*Evidenční číslo Objednatele
334/2024*

*Evidenční číslo Zhotovitele
112_24_004_001*

**DODATEK Č. 1
KE SMLOUVĚ O DÍLO
ZŠ POHOŘELICE, PŘÍSTAVBA LIDICKÁ**

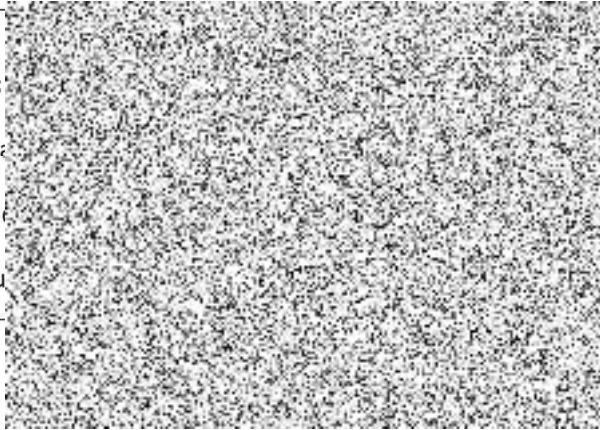
Protokol o změně díla – změnový list č. 001		
ZŠ Pohořelice, přístavba Lidická		
JEDNOTLIVÁ STAVBA:		
PŘEDMĚT ZMĚNY: Zrušení vyhotovení a vyvěšení Pravidel publicity Dotčené místo: Celá stavba Odkaz na výkresy nebo na jinou část smluvní dokumentace:		
POPIS ZMĚNY: Zrušení vyhotovení a vyvěšení Pravidel publicity v místě stavby z důvodu provedení investorem. Přílohy textové: Nejsou Přílohy výkresové: Nejsou Vyjádření Projektanta: Bez vyjádření Návrh změny Harmonogramu: Bez dopadu do harmonogramu Návrh změny Ceny díla -20.000,- Kč bez DPH		
Podpisy:		
Souhlas Zhotovitele:		
Souhlas TDS Objednatele:		Datum: 14.5.2025
Souhlas autorského dozoru Objednatele:		Datum:
Souhlas statut. zástupce Objednatele:		Datum:

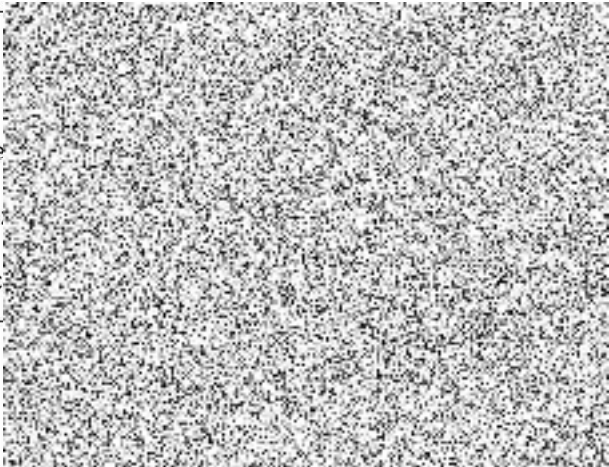
Protokol o změně díla – změnový list č. 002	
ZŠ Pohořelice, přístavba Lidická	
JEDNOTLIVÁ STAVBA:	
PŘEDMĚT ZMĚNY: Odstranění původní plynovodní přípojky Dotčené místo: Celá stavba Odkaz na výkresy nebo na jinou část smluvní dokumentace:	
POPIS ZMĚNY: Odstranění původní plynovodní přípojky z důvodu skutečného stavu uložení NTL plynovodu více v komunikaci než byly poskytnuty polohy IS. Přípojka byl u hlavní řady zaslepena, zaizolována nad rámec PD dle požadavku GasNet na místě. Byl proveden daleko větší zásah do silnice II/416 což mělo za následek větší výkopové práce a práce spojené se zásypy a zpětným zapravením komunikace. Přílohy textové: Nejsou Přílohy výkresové: Nejsou Vyjádření Projektanta: Bez vyjádření Návrh změny Harmonogramu: Bez dopadu do harmonogramu Návrh změny Ceny díla +24.934,59,- Kč bez DPH	
Podpisy:	
Souhlas Zhotovitele:	
Souhlas TDS Objednatele:	
Souhlas autorského dozoru Ob:

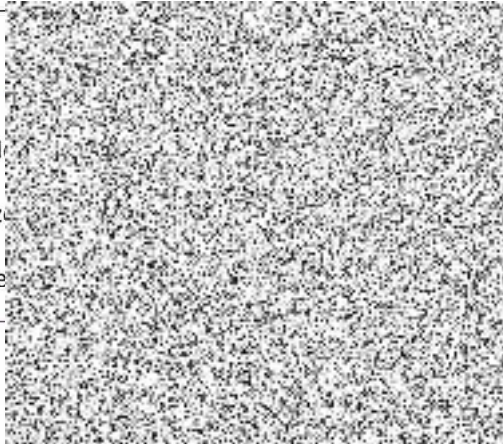
Protokol o změně díla – změnový list č. 004	
ZŠ Pohořelice, přístavba Lidická	
JEDNOTLIVÁ STAVBA:	
PŘEDMĚT ZMĚNY: Změny způsobu provádění – ztracené bednění Dotčené místo: 1.PP, 1.NP Odkaz na výkresy nebo na jinou část smluvní dokumentace:	
POPIS ZMĚNY: Změna způsobu provádění ochrany hydroizolace v úrovni 1.PP a 1.NP záměnou ztraceného bednění za nopovou fólii, změna způsobu provedení výtahové šachty a narovnání skutečného množství ztraceného bednění v 1.PP Přílohy textové: Nejsou Přílohy výkresové: Nejsou Vyjádření Projektanta: Bez vyjádření Návrh změny Harmonogramu: Bez dopadu do harmonogramu Návrh změny Ceny díla +52.187,58- Kč bez DPH	
Podpisy:	
Souhlas Zhotovitele:	
Souhlas TDS Objednatel:	
Souhlas autorského dozoru:	
Souhlas statut. zástupce:	
	Datum: 14.5.2025
	Datum:
	Datum:
	Datum:
